NOTIFICA CORREZIONE DISPOSITIVO

GD4500 Rev B

Il presente avviso è per segnalare un problema che coinvolge i sistemi di lavaggio Termodisinfettori 46- con PACS 300/350 control Series (46T esclusi).

Figura 1: foro di sfiato inserito sulla parte superiore del collettore per evitare intrappolamento di aria.

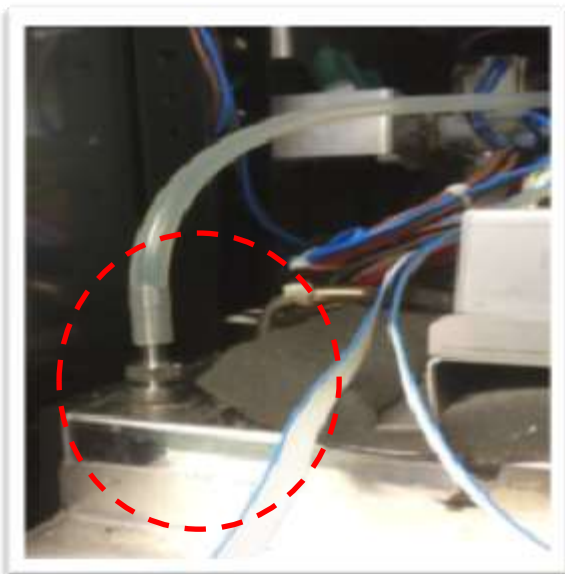
Dopo una verifica dettagliata dell'analisi delle cause, abbiamo identificato il problema in una portata d'acqua insufficiente per tutto il collettore di lavaggio dovuti alla formazioni di sacche d'aria in corrispondenza delle quali possono crearsi sedimentazioni. Anche l'uso di detergenti non raccomandati potrebbero essere all'origine di tale inconveniente.

- Controllo del collettore di lavaggio. Pulire se necessario
- Aggiunta di un foro di drenaggio nella parte superiore del collettore collegandolo direttamente alla camera per impedire la formazione di eventuali bolle d'aria e garantire così un flusso continuo di acqua. Vedere i dettagli in appendice 1
- Getinge modificherà le istruzioni d'uso per quanto riguarda l'uso di detergenti, e aggiungendo un elenco di quelli raccomandati.

Figure 2: Il foro di sfiato viene ricollegato alla camera attraverso un tubo
